DRINGENDE Sicherheitsmitteilung

Eventuell thermische Ereignisse durch Anschlüsse von MR-Systemen an die Netzstromverteilereinheit (g-MDU)

Oktober 2024

Abbildung 1. Hitzestau an Anschluss der g-MDU

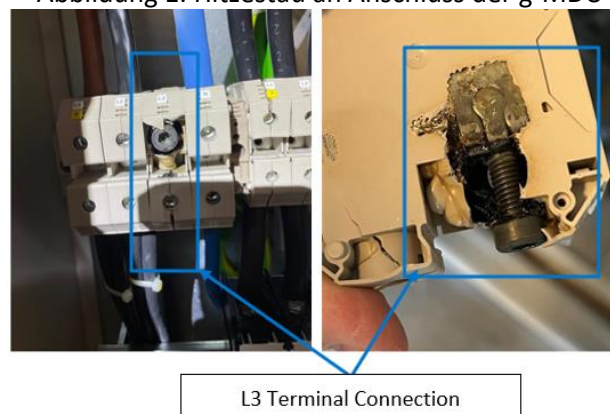
Philips hat ein Problem festgestellt, bei dem sich der L3-Anschluss an die Netzstromverteilereinheit (global Mains Distribution Unit, g-MDU) lösen kann und dadurch ein Hitzestau entsteht (siehe Abbildung 1). Dieser kann wiederum zu einer Rauch-/Brandentwicklung im Technikraum der Klinik führen und einen entsprechenden Alarm auslösen. Die im Technikraum befindliche g-MDU dient als zentraler Zugangspunkt zur Stromversorgung der Klinik. Sie verteilt den Strom an die verschiedenen Schränke und Komponenten des MR-Scanners.

Philips wird sich mit Ihnen in Verbindung setzen, um einen Termin für den Besuch eines Kundendiensttechnikers bei Ihrer Einrichtung zur Inspektion der Anschlüsse an die g-MDU im Technikraum zu vereinbaren, bei dem der jeweilige Anschluss bei Bedarf mit dem korrekten Drehmoment angezogen wird. (Referenz: FCO78100582). Philips plant die Implementierung der Korrekturmaßnahmen am Ende des 4. Quartals 2024 zu beginnen.
